**Projet photovoltaïque - commune de Souppes-sur-Loing  
(77)**

**Mémoire en réponse à l'avis du Conseil Scientifique  
Régional du Patrimoine Naturel de la région d'Ile-de-  
France du 12/11/2021**

**Date** : 06/01/2022

Figure 1 : Plan d'implantation final du projet

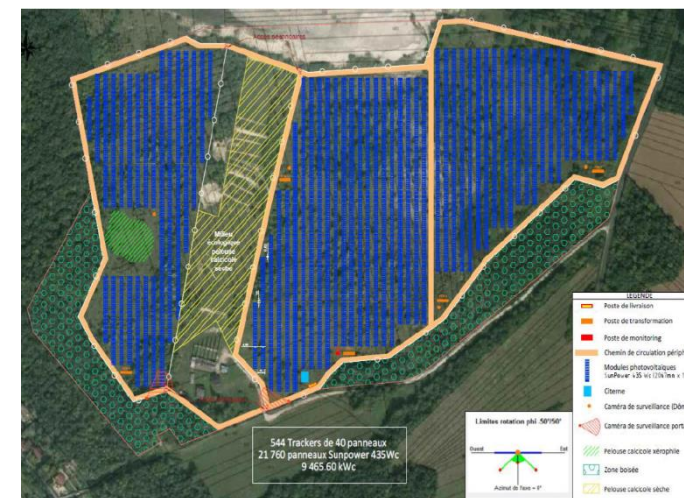
Le site est situé sur des réseaux de trames identifiés par le SRCE et est à proximité d'autres sites à importance patrimoniale forte (ZNIEFF, sites Natura 2000). Ainsi, l'impact du projet annoncé comme « faible » est au contraire très important sur cet habitat relictuel (fragmentation, altération, destruction...), identifié au SRCE d'Île-de-France dans le contexte de la vallée du Loing et du Gâtinais. Concernant le devenir du site même, la fragmentation qu'implique l'installation des panneaux, et ses effets sur les populations d'espèces présentes et sur les fonctions écologiques semblent minimisés. Si les principaux habitats sont évités par la révision du projet, celui-ci ne garantit pas le maintien des fonctions écologiques au sein du site, et ne garantit pas non plus la circulation de la faune et de la flore. [...] La petite pelouse située à l'ouest a certainement été très peu impactée à l'époque de la carrière et concentre aujourd'hui encore l'essentiel des enjeux faune et flore. Elle nécessite une protection et une gestion fortes avec une zone tampon suffisante, l'enjeu y étant d'autant plus fort qu'elle est en lien avec le massif forestier.

Le porteur de projet souhaite d'abord affirmer qu'il entend tenir compte des observations émises par le CSRPN dans l'élaboration du projet photovoltaïque de Souppes-sur-Loing, en particulier en ce qui concerne l'impact des modules photovoltaïques sur les espèces présentes dans la zone Ouest. C'est la raison pour laquelle le porteur de projet propose **un nouveau plan d'implantation du parc solaire qui exclue totalement la zone occidentale** du site et se concentre uniquement sur la partie Est, dont la valeur écologique est plus faible. Ce sont alors **0,8ha de pelouses calcicoles, aux enjeux assez forts, et 1,36ha de fruticées, d'enjeux modérés, qui seront évités** en plus de la version initialement proposée. Le plan d'implantation actualisé est illustré ci-dessous.

Cette nouvelle implantation répond ainsi à la remarque du CSRPN qui estimait que « si les principaux habitats sont évités par la révision du projet, celui-ci ne garantit pas le maintien des fonctions écologiques au sein du site, et ne garantit pas non plus la circulation de la faune et de la flore ». De fait, l'évitement complémentaire de la partie occidentale du site permettra de renforcer la prise en compte des continuités écologiques et de conserver en particulier la bonne fonctionnalité de la trame des pelouses sèches. Finalement, l'implantation actualisée de la centrale évite l'essentiel des enjeux faune-flore relevés sur le site et réduit son impact sur les réseaux de trames identifiés par le SRCE, que ce soit en évitant la pose de panneaux dans la partie occidentale ou en limitant le tracé du chemin périphérique à la seule zone Est.

Ainsi, comparativement à l'implantation initiale, un local technique situé dans la partie occidentale sera abandonné, le chemin périphérique n'entourera plus la zone réservée au stand de tir et le poste de livraison sera déplacé à proximité directe du portail d'accès au site, tout en le maintenant en limite de propriété afin de permettre à Enedis d'y avoir accès. Aucune autre modification n'est apportée au projet. Cette ultime révision à la baisse témoigne des nombreux efforts consentis par le porteur de projet pour limiter au mieux l'impact environnemental du projet, tel qu'illustré ci-dessous.
